Modulo per la presentazione delle osservazioni per i piani/programmi/progetti sottoposti a procedimenti di valutazione ambientale di competenza statale

Oggetto: Codice procedura 10847 - Costruzione ed esercizio di un impianto di produzione di energia elettrica da fonte eolica "FIORA" di potenza nominale pari a 52,8 MW, da realizzarsi nel comune di Manciano (GR) e delle opere ed infrastrutture connesse

ALLEGATO n1 OSSERVAZIONI IMPIANTO EOLICO INDUSTRIALE “FIORA” COMPOSTO da n. 4 immagini e 4 pagine.

IMMAGINE n. 1

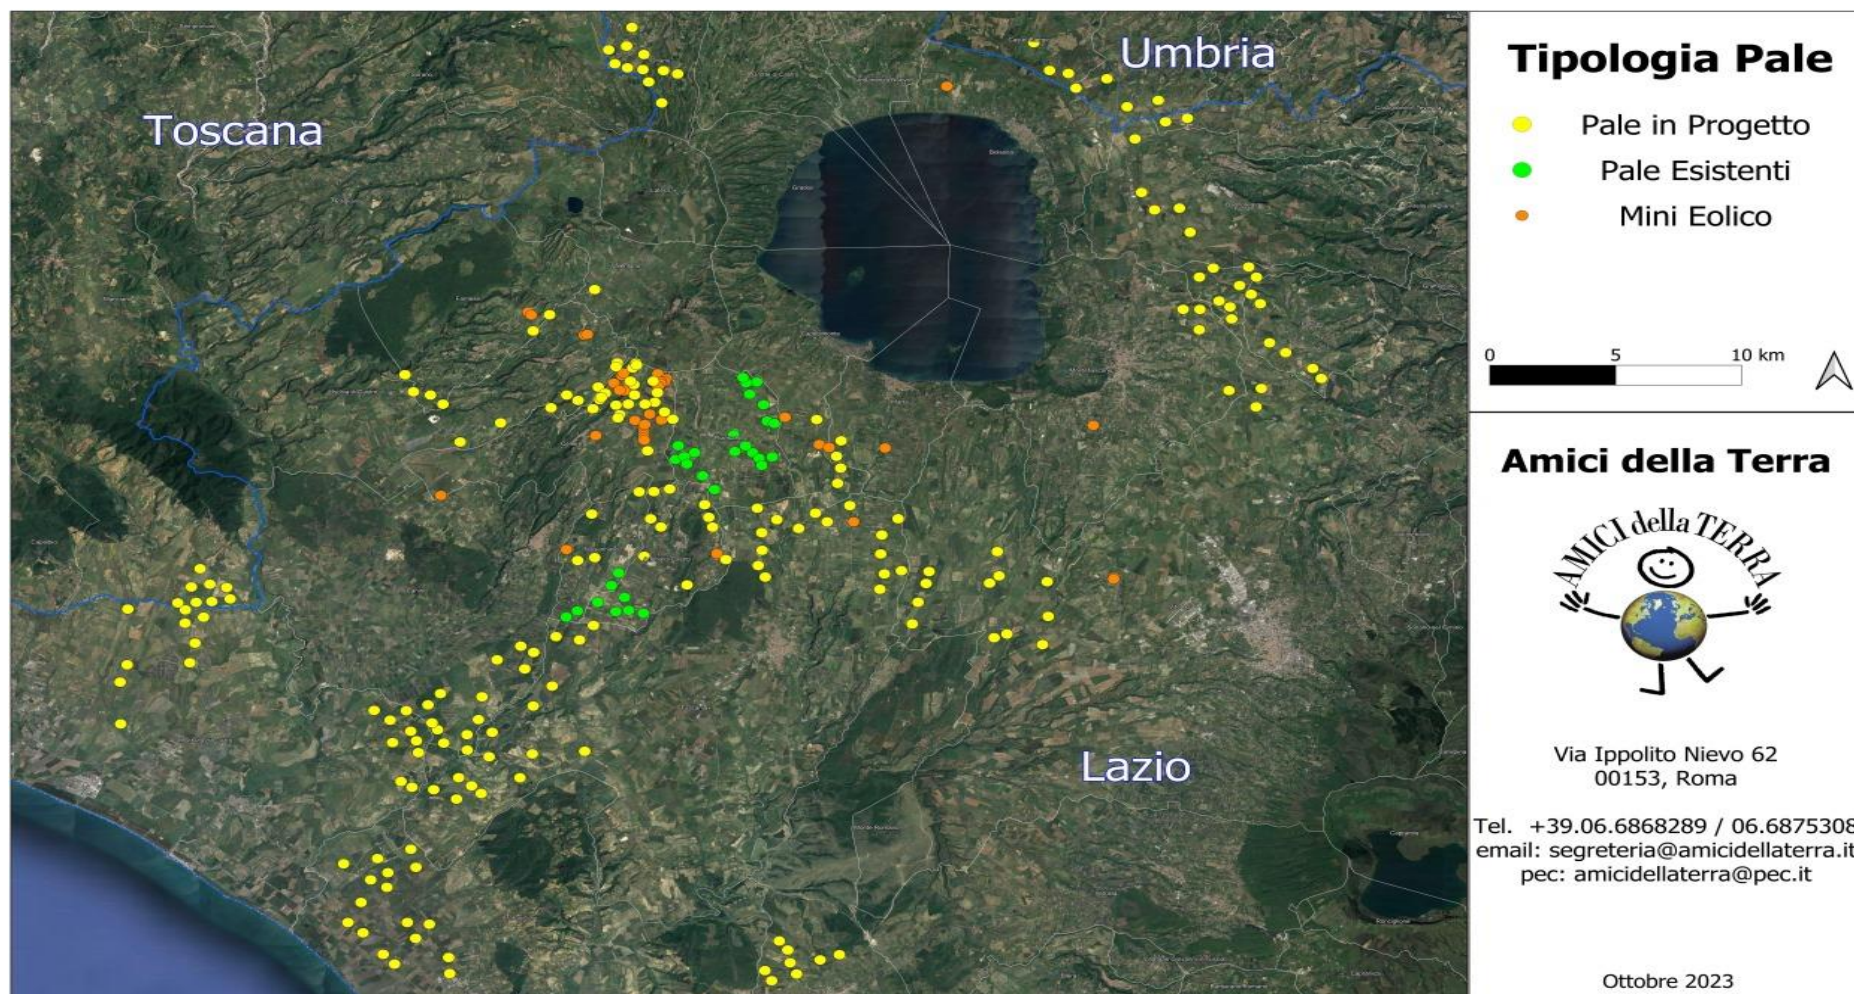
- Salute pubblica
- Beni culturali e paesaggio
- Monitoraggio ambientale
- Altro: **IMPATTO VISIVO, CUMULABILITA' degli IMPIANTI e NOTEVOLE INTERVISIBILITA'.**

IMMAGINE n. 3 MAPPA INTERVISIBILITA' IMPIANTI EOLICI (da aggiornare) esistenti e in procedura VIA al MASE e alla REGIONE LAZIO.

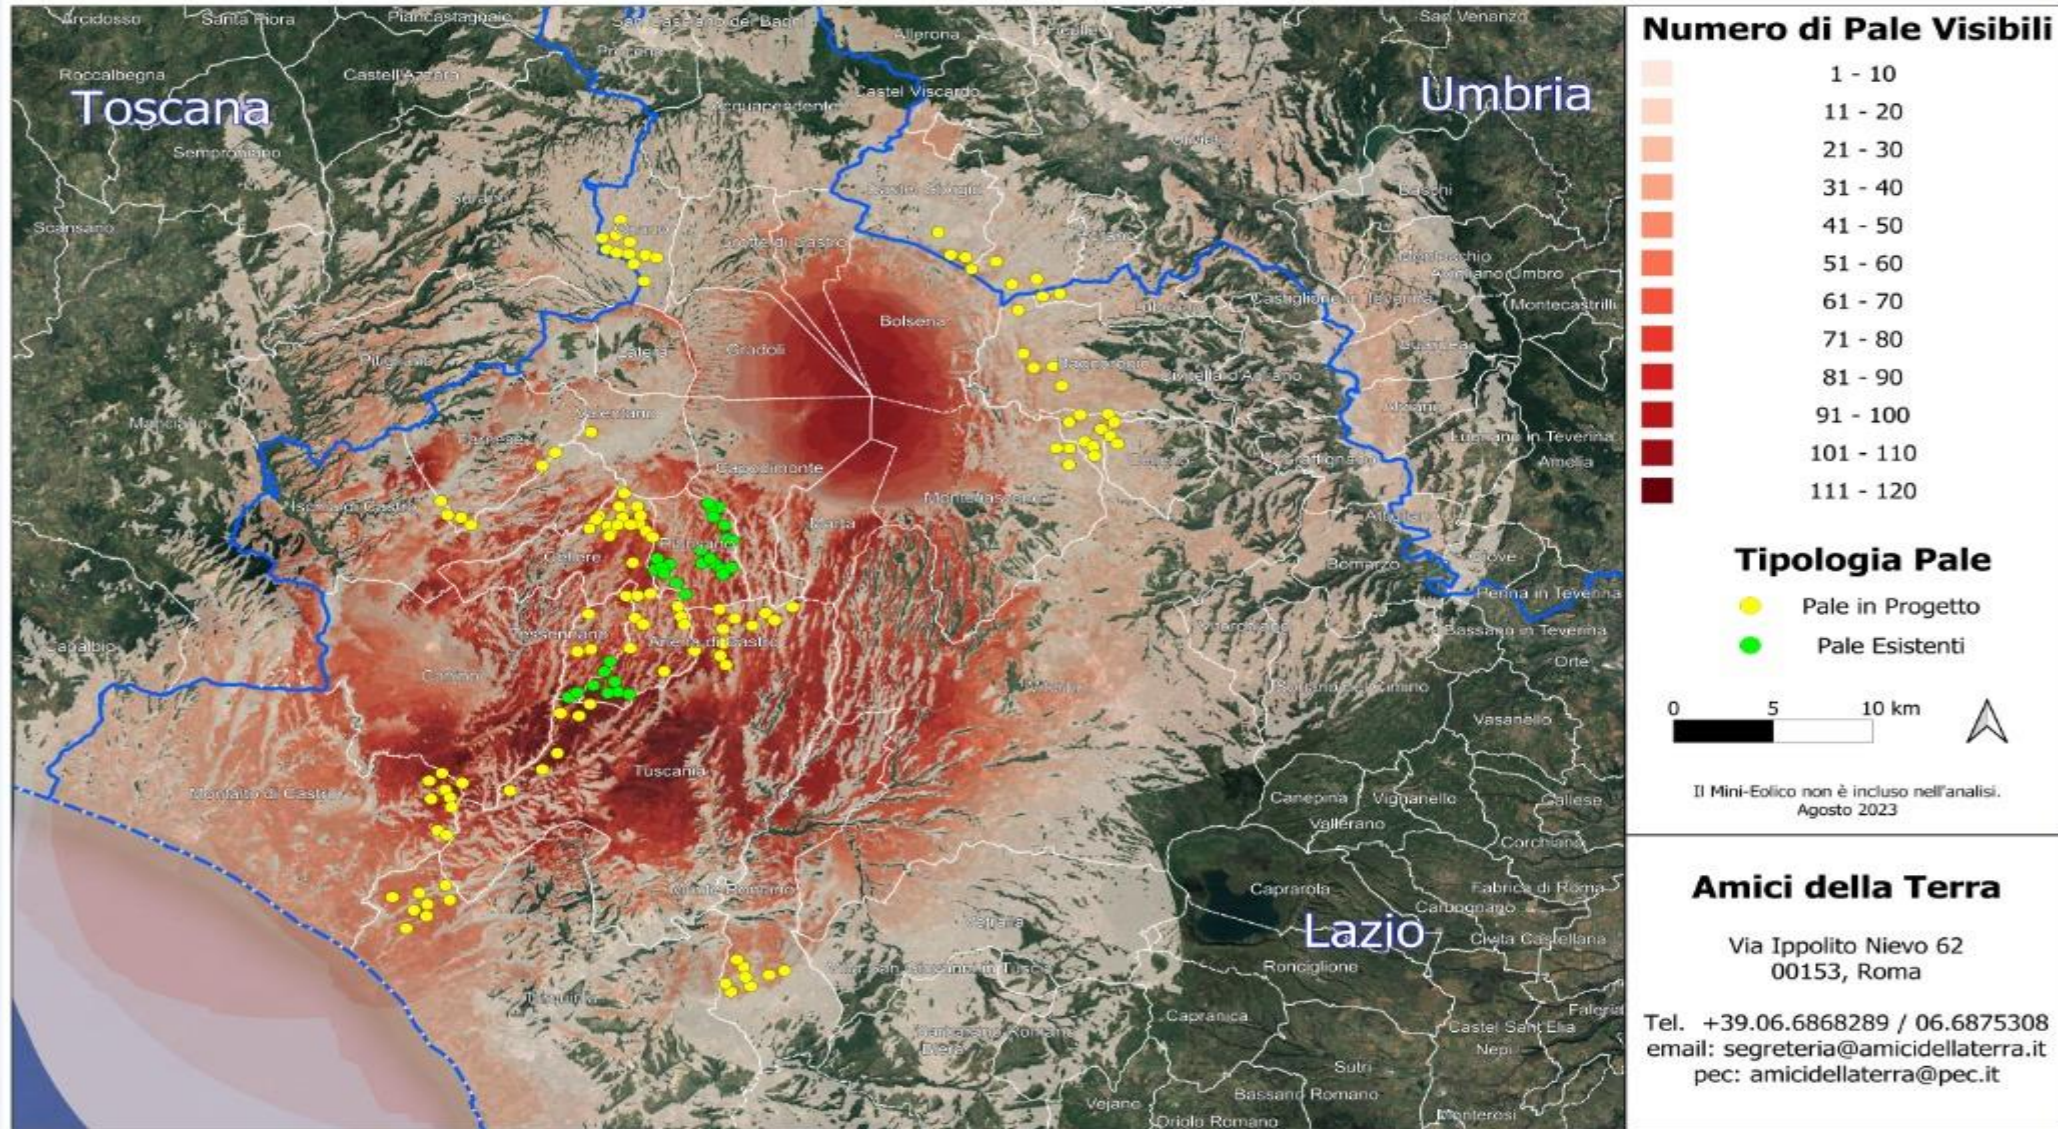
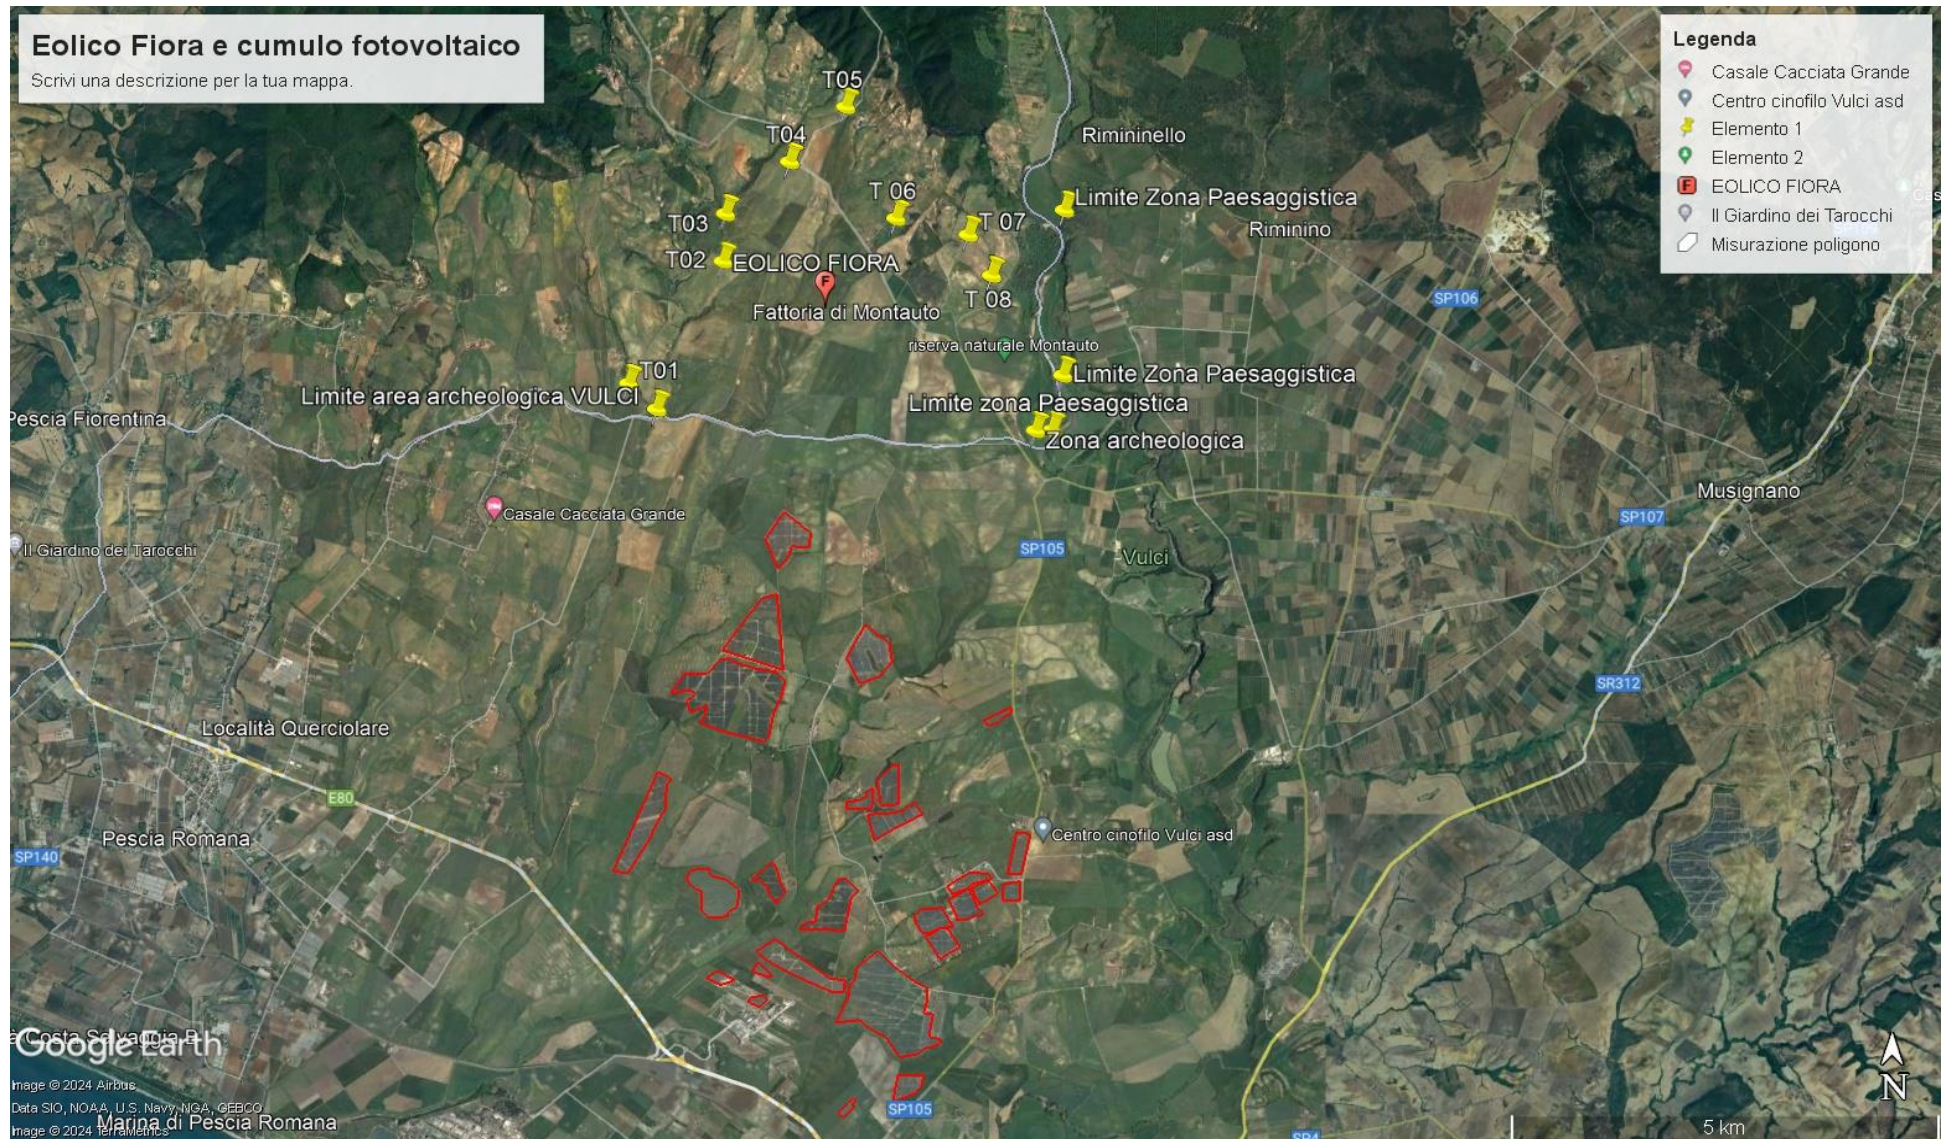
3) OSSERVAZIONE: CUMULO e SATURAZIONE IMPIANTI FER NELLA PROVINCIA di VITERBO, IN PARTICOLARE NEL COMUNE DI MONTALTO DI CASTRO E NELLA ZONA A CONFINE CON IL COMUNE di MANCIANO che SI TROVANO NELLO STESSO BACINO VISIVO.

La zona in cui in cui è stato progettato l'eolico Fiora è già occupata da diversi centinaia di ettari di impianti fotovoltaici già esistenti e in procedura VIA al Mase e alla Regione Lazio così come da diversi progetti di impianti eolici industriali (vedi Allegato Osservazioni immagini nn. 2,3 e 4. L'impianto eolico Fiora, pur trovandosi in Toscana ma nello stesso bacino visivo del territorio limitrofo laziale ed a poche centinaia di metri da una zona già estremamente satura del Lazio, andrebbe ad appesantire una situazione già *critica per la sostenibilità ambientale*.
